**ARPAT - AREA VASTA CENTRO - Dipartimento di Firenze - Settore Supporto tecnico**

**Oggetto:** Parere – Relazione attuazione art. 242 ter (Interventi ed opere in siti oggetto di bonifica art.242-ter del D.Lgs 152/06).

Denominazione sito: Sistema Tramviario Fiorentino – Progetto definitivo Linea Tramviaria 4.2 tratta le Piagge – Campi Bisenzio.

Planimetria dei siti interferenti con il tracciato tramviario (da documentazione) .

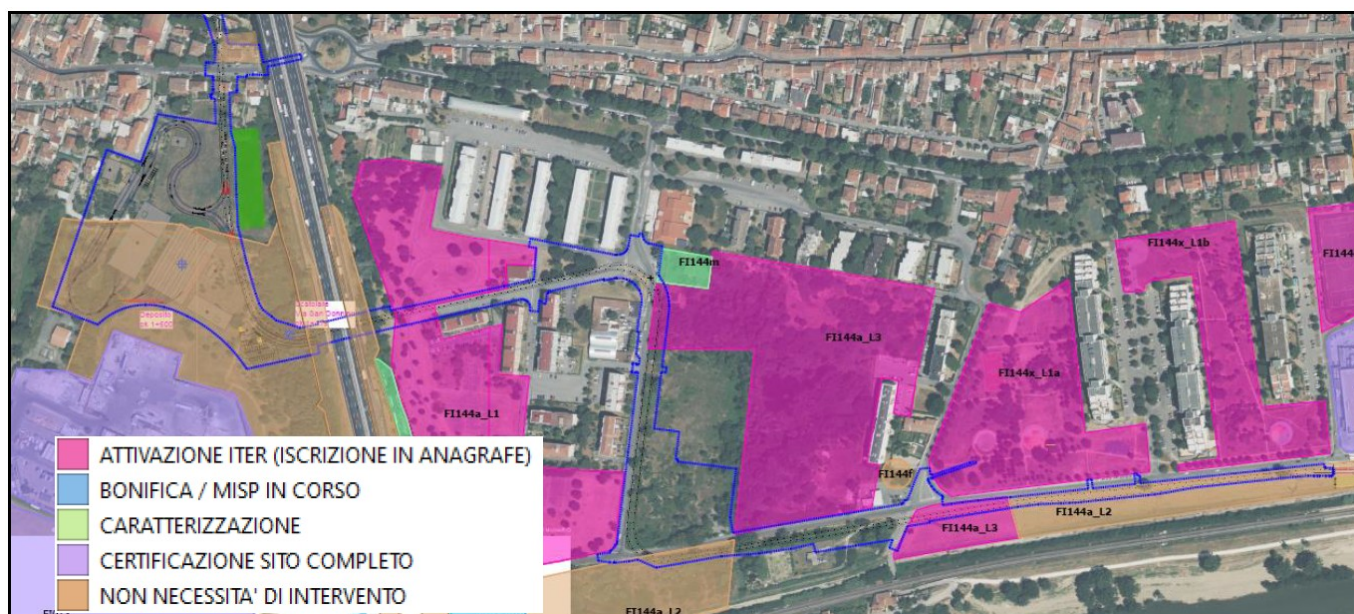
- I siti in anagrafe con iter attivo interferenti con le opere in progetto, per cui è emersa l'assenza di una caratterizzazione approvata e la necessità di eseguire indagini ambientali preliminari ad i sensi dell'art. 242 ter del D.Lgs 152/06 sono:

- FI144x\_L1a, (iter attivo, ante 471/99);
- FI144a\_L3 (iter attivo, ante 471/99);
- FI144a\_L1 (iter attivo, ante 471/99).

E' presente inoltre il sito denominato FI114m (iter attivo, attivato 471/99 presentata caratterizzazione D.Lgs 152/06), dove l'area di intervento ne lambisce il perimetro.
